GELTUNGSBEREICHSP
BEBAUUNGSPLAN NR. 521
"AM GUT FRIEDRICHSTEIN"
SANKT AUGUSTIN - MÜLLDORF

Ihre Referenzen 6/10/1-K1 vom 27.10.08
Unser Zeichen PTI 21, PB 3, Kunibert Weyer, Objektnr. 128436
Durchwahl Telefon: 0228 13-13930, PC-Fax: 02151 36600714, E-Mail: Kunibert.Weyer@telekom.de
Datum 25. November 2008
Betreff Bebauungsplan Nr. 521 „Am Gut Friedrichstein“

**Bebauungsplan Nr. 521 „Am Gut Friedrichstein“, Mülldorf
Beteiligung gem. § 4 (1) BauGB**

Frühzeitige Beteiligung an der Aufstellung des Bebauungsplans Nr. 521 "Am Gut Friedrichstein" (Fa. Keller)

AT/Vh-Bez.:	Kein aktiver Auftrag		AT/Vh-Nr.:	Kein aktiver Auftrag	
TI NL	West (Bochum)				
PTI	Düren				
ONB	Siegburg				
Bemerkung: 128436; Sankt Augustin, 521, Am Gut Friedrichstein	AsB	33	Sicht	Lageplan	
	VsB	2241B	Maßstab	1:1250	
	Name	Weyer.Kunibert	Blatt	1	
	Datum	17.11.2008

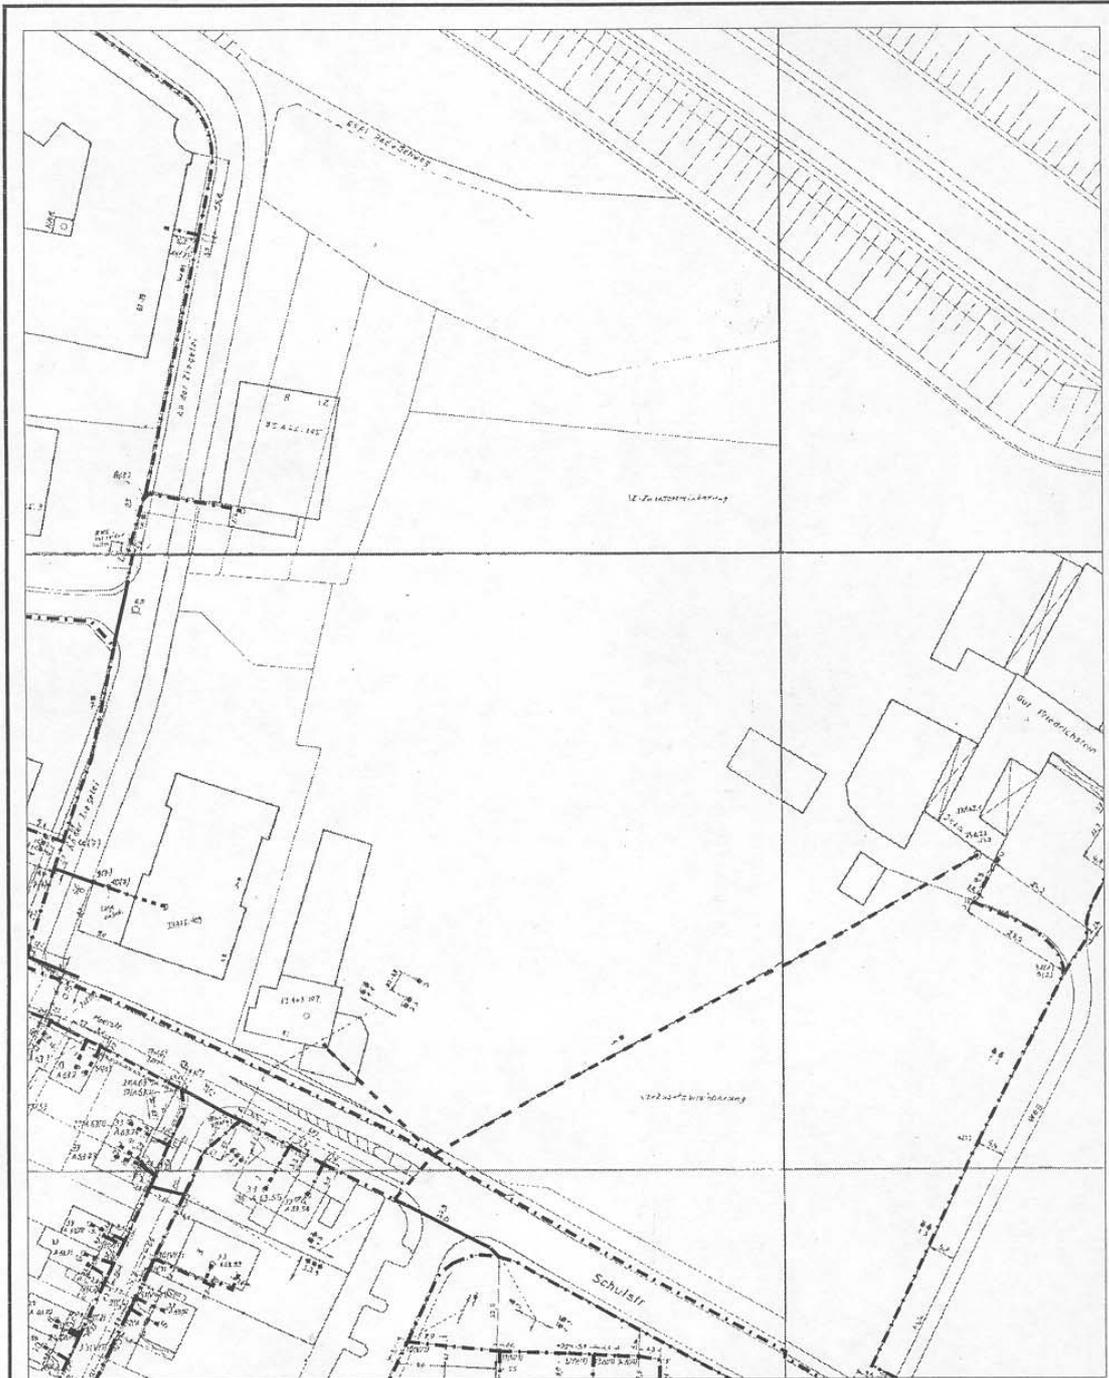
im Plangebiet befinden sich unterirdische und oberirdische Telekommunikationslinien der Deutschen Telekom AG, die aus beigefügtem Plan ersichtlich sind. Mit dem Bebauungsplan Nr. 521 „Am Gut Friedrichstein“ ist eine Erweiterungsmöglichkeit der Abfallsortieranlage der Firma Keller und die Arrondierung des Gewerbegebietes Mülldorf vorgesehen. Zur telekommunikationstechnischen Versorgung der Erweiterung des Gewerbegebietes Mülldorf ist z.z. die Nutzung der vorhandenen Telekommunikationsinfrastruktur vorgesehen. Sollte aufgrund der entstehenden Bedarfe die vorhandene Telekommunikationsinfrastruktur zur Versorgung nicht ausreichend sein, wird eine bedarfsgerechte Erweiterung durchgeführt. Damit die Erweiterung des Telekommunikationsnetzes rechtzeitig eingeleitet werden kann, bitten wir um die frühzeitige Mitteilung der zu erwartenden Bedarfe an Telekommunikationsanschlüssen.

Als Anlagen sind diesem Schreiben ein Auszug aus unseren Bestandslageplänen und das Muster einer Eintragungsbewilligung beigelegt.

Web-GIS

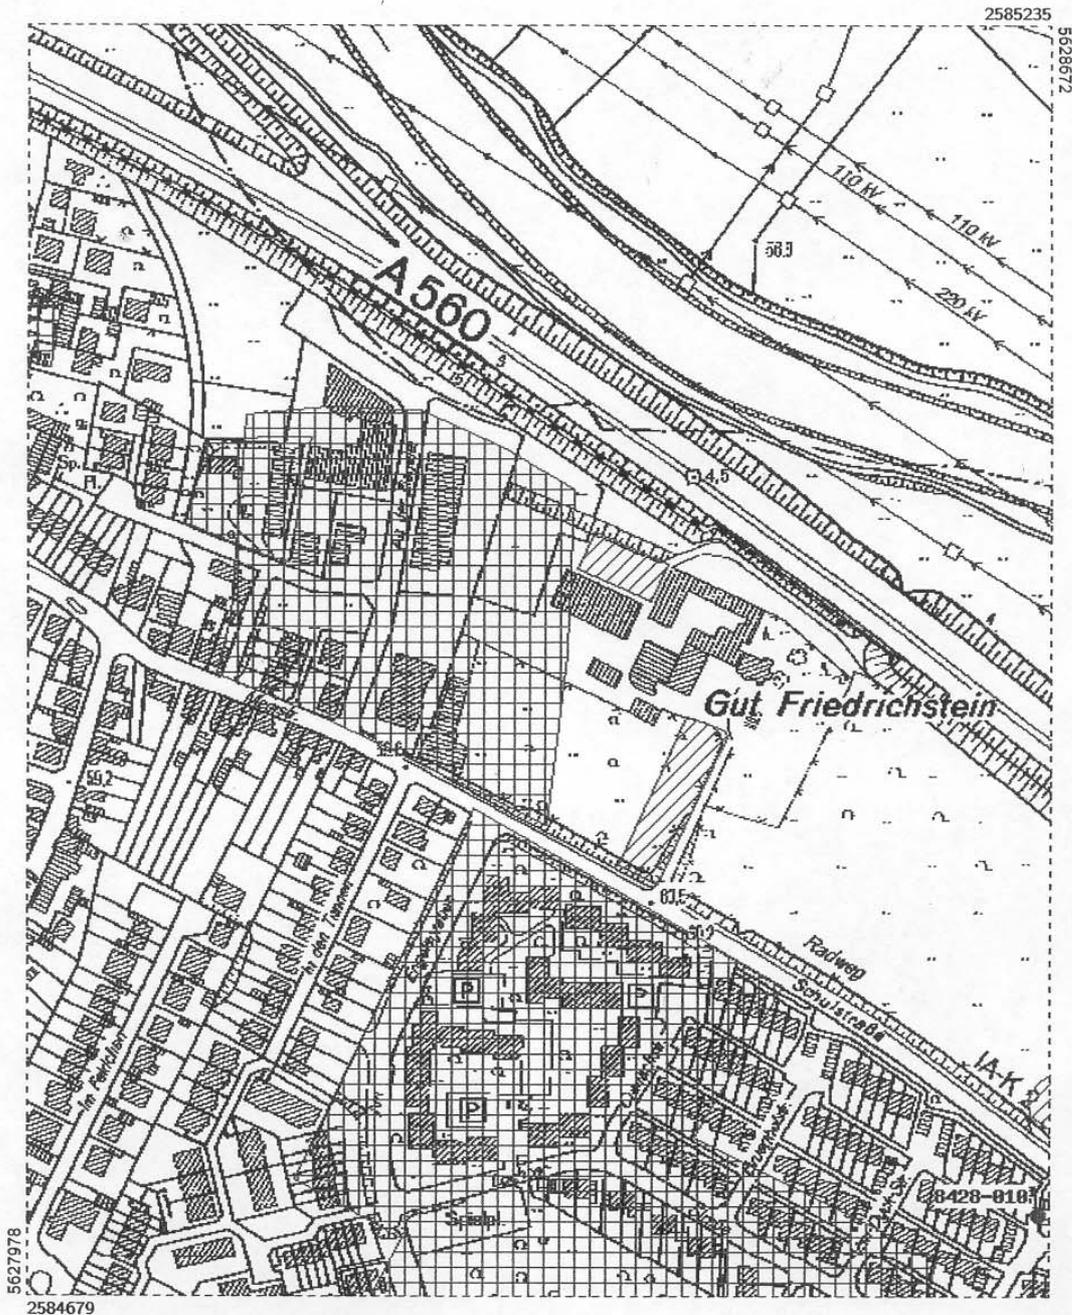
- Das Plangebiet des Bebauungsplanes Nr. 521 „Gut Friedrichstein“ der Stadt Sankt Augustin wird von der **Altstandortfläche** einer **ehem. Ziegelei** zu etwa zweidrittel überlagert. Das ehemalige Produktionsgelände der Ziegelei ist in meinem Hinweisflächen- und Altlastenkataster unter Nr. **5209/113** registriert. Die Ausführungen zu der vorhandenen Altstandortfläche finden sich in der textlichen Begründung unter Nr. 6.4 Altstandortfläche wieder.

In Ergänzung hierzu befindet sich nach Abgleich multitemporaler Karten, im Bereich der nördlichen GI-Fläche ein Hinweis auf einen Ablagerungsbereich. Weitergehende Erkenntnisse liegen mir hierzu jedoch nicht vor. Durch die räumliche Nähe zu der ehemaligen Ziegelei kann diese im Zusammenhang stehen.

Um den bestehenden Bodenbelastungsverdacht auszuräumen, würde es nach Einschätzung des Amtes für Technischen Umweltschutz nach genügen, dass der Planungsträger seiner Nachforschungspflicht in der Weise nachkommt, dass er sich mittels Baggerschürfe in diesem Flächenbereich Informationen beschafft. Bestätigt sich der

Bodenbelastungsverdacht muss über eine Untersuchung in Anlehnung an § 3 Abs. 3 BbodSchV entschieden werden. Sofern sich der Bodenbelastungsverdacht nicht bestätigt, kann das Planverfahren mit dem bisherigen Planinhalt weitergeführt werden.
